CONCEPTO TÉCNICO No CT - 5072
Revisión de Estudio Particular de Respuesta Local
de Amplificación de Ondas Sísmicas
Artículo 7 - Decreto 193 de 2006

PROYECTO: **URBANIZACIÓN ANDALUCÍA**
(BALCONES DE SAN CARLOS)

FECHA DE EMISION: Diciembre 12 de 2007

Figura 1. Localización de los Proyectos Urbanización Andalucía y Balcones de San Carlos

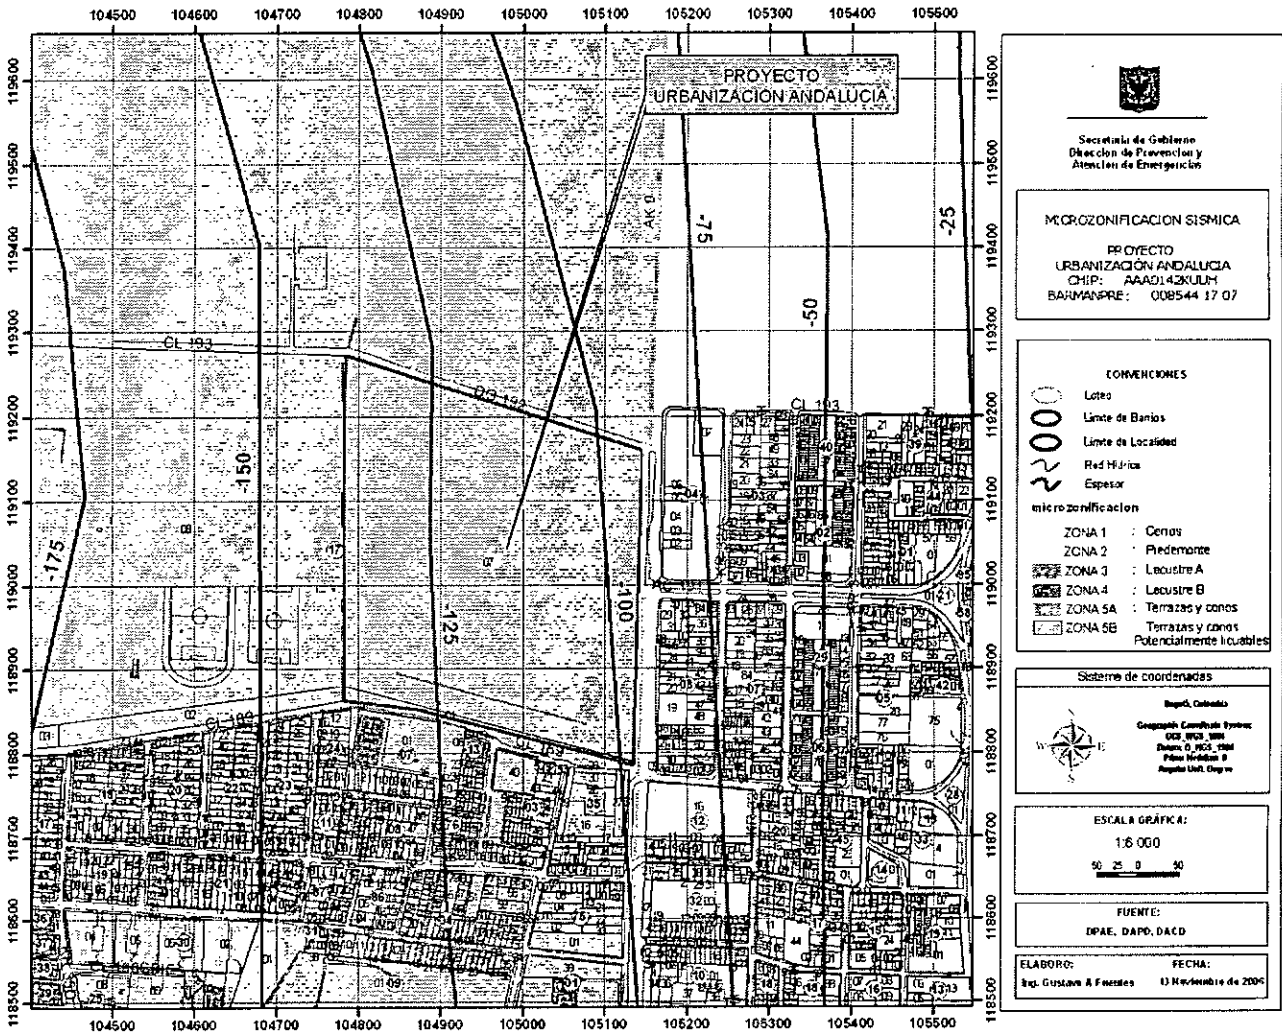
En el numeral 1.1 del informe se indica que el proyecto se localiza en la Zona 3 (Lacuesta A) pero muy cerca de la Zona 2 (Piedemonte) de acuerdo con el mapa de Microzonificación Sísmica de Bogotá. Esta ubicación está de acuerdo con el Decreto 193 de 2006 (Figura 1 del presente concepto técnico).

El estudio CUMPLE con este requerimiento.

Figura 2. Espectro de diseño recomendado proyectos Urbanización Andalucía y Balcones de San Carlos

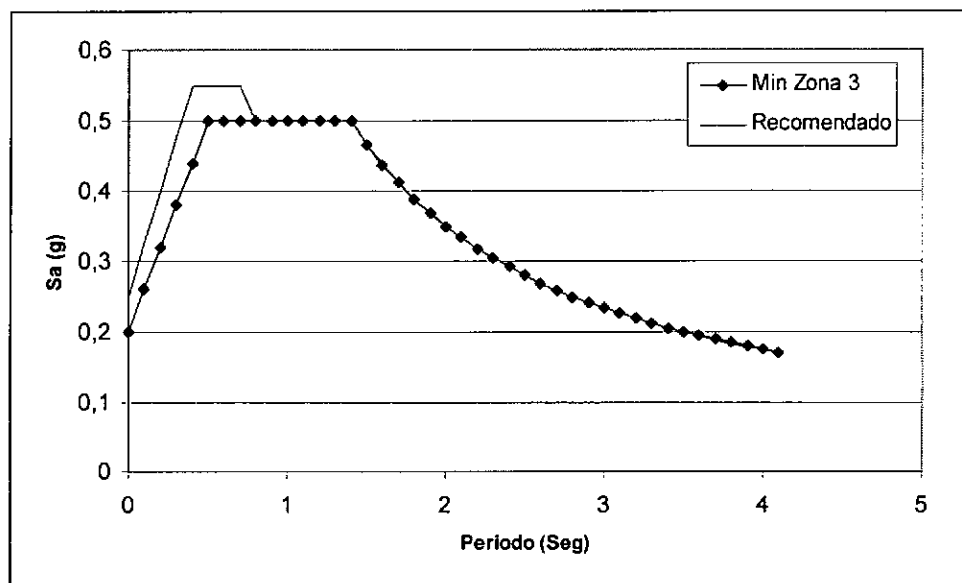
En la figura 3.19 del estudio, se presenta el espectro propuesto, el cual tiene valores de aceleración espectral de la Zona 3 (MZB-1997) hasta 0.4 s de periodo, después de este periodo y hasta 0.75 s tiene valores de aceleración espectral $S_a = 0.55$ g, luego desde 0.75 s hasta 0.8 s se hace una transición, para a partir de 0.8 s adoptar los valores de aceleración espectral iguales a los coeficientes espectrales para el diseño del mínimo de la Zona 3 exigidos dentro del decreto 193 de 2006.

El estudio CUMPLE con este requerimiento.
